RESOLUCIÓN N.º

POR MEDIO DE LA CUAL SE AUTORIZA UNA MODIFICACIÓN DE AUTORIZACIÓN DE OCUPACIÓN DE CAUCE Y SE TOMAN OTRAS DETERMINACIONES

EL SUBDIRECTOR DE RECURSOS NATURALES DE LA CORPORACIÓN AUTÓNOMA REGIONAL DE LAS CUENCAS DE LOS RÍOS NEGRO-NARE "CORNARE", en uso de sus atribuciones legales y delegatarias y

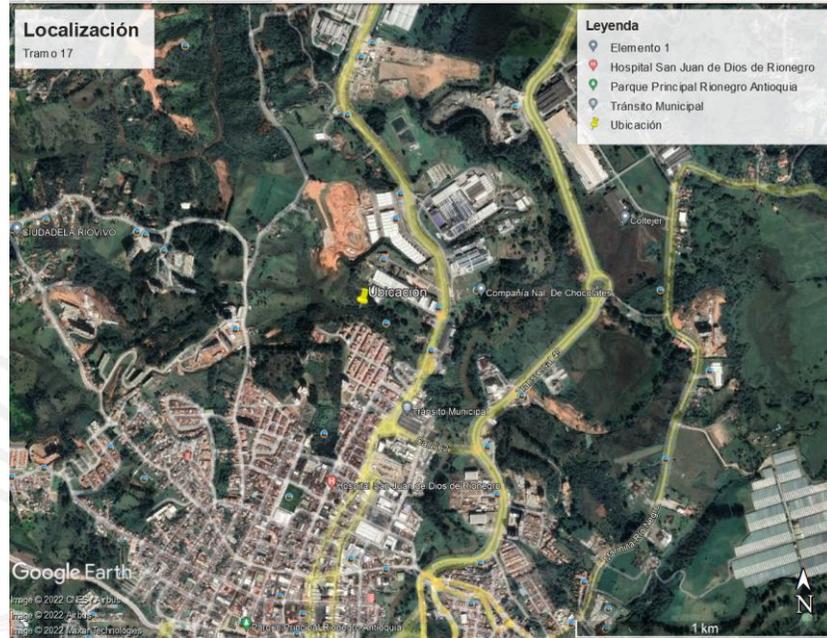
Que de la verificación de la documentación contenida en el expediente **056150533189**, se identificó que a través del escrito Radicado N° CE-06013 del 18 de abril de 2022, el interesado en la página número 6 manifestó que a partir de la revisión y validación hidrológica e hidráulica realizada por el ingeniero JUAN JOSÉ ARBOLEDA, se solicitaba la modificación de la Autorización de Ocupación de Cauce, toda vez que la obra CRUCE MENOR 12, en el diámetro, que está aprobada y construida de 18" se debía modificar a 36", por lo tanto, surgió la necesidad de adicionar a la tubería de 18" otra tubería de 18" en la longitud de 18 metros; además, se evidenció que en el Escrito allegaron el ESTUDIO HIDROLÓGICO E HIDRÁULICO DE QUEBRADA LA HERRADURA, contenido de lo argumentado por el Municipio en la página 66, por lo tanto se hace necesaria su revisión.

- Esta información está relacionada con lo evaluado en el informe técnico IT-04591-2022, por lo tanto, no es motivo de estudio.
